Добавление 157 — Правила № 158 ООН

Поправка 1

Дополнение 1 к первоначальному варианту Правил — Дата вступления в силу: 22 июня 2022 года

Единообразные предписания, касающиеся официального утверждения устройств визуализации движения задним ходом и автотранспортных средств в отношении предупреждения водителя об уязвимых участниках дорожного движения, находящихся позади транспортного средства

Схема знака официального утверждения устройства для средств заднего обзора

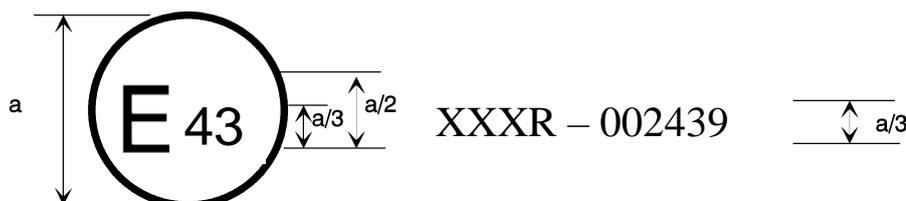
Приложение 5 изменить следующим образом:

$a = 5$ мм мин.

Приведенный выше знак официального утверждения, проставленный на устройстве для средств заднего обзора, указывает, что данное устройство является основным устройством заднего вида ближнего обзора, которое официально утверждено в Японии (E 43) на основании Правил № 158 ООН под номером официального утверждения 002439. Первые две цифры номера официального утверждения указывают, что официальное утверждение было предоставлено в соответствии с требованиями Правил № 158 ООН в их первоначальном варианте.

Примечание: Номер официального утверждения и дополнительное обозначение помещаются рядом с кругом и проставляются либо над/под буквой “E”, либо слева/справа от этой буквы. Цифры номера официального утверждения располагаются с той же стороны по отношению к букве “E” и ориентируются в том же направлении. Дополнительное обозначение располагается с диаметрально противоположной стороны от номера официального утверждения. Следует избегать использования римских цифр для номеров официального утверждения, с тем чтобы не перепутать их с другими обозначениями».
